VKJA 5724

Termékinformáció – 2010. március

Műszaki információ: VKJA 5724 kibővített készlet tartalom

VKJA 5724: Kibővített készlet tartalom

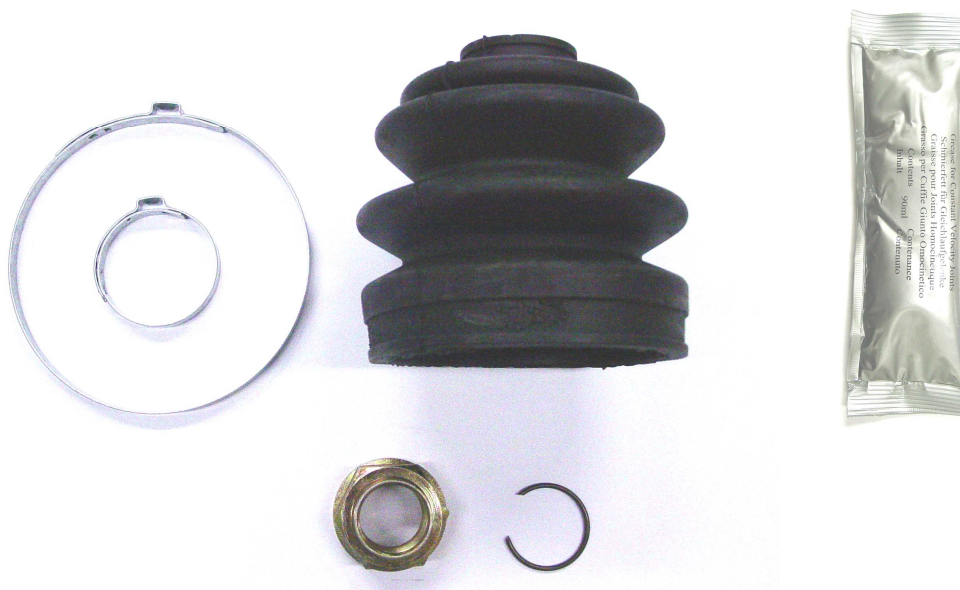
A szakszerű és teljes javítás érdekében az SKF kibővítette a készlet tartalmát a porvédővel és egy zacskó kenőzsírral.

A porvédő már fel van szerelve a féltengelycsuklóra annak érdekében, hogy:

- csökkenjen a szervizben a javítási idő;
- megelőzzék a szervizben történő hibás felszerelését.

A féltengelycsuklót meg kell zsírozni. A zacskóban mellékelt 90 gr. kenőzsírt be kell tenni a gumiharangba, így biztosítva a gumiharang és a féltengelycsukló nagyobb élettartamát.
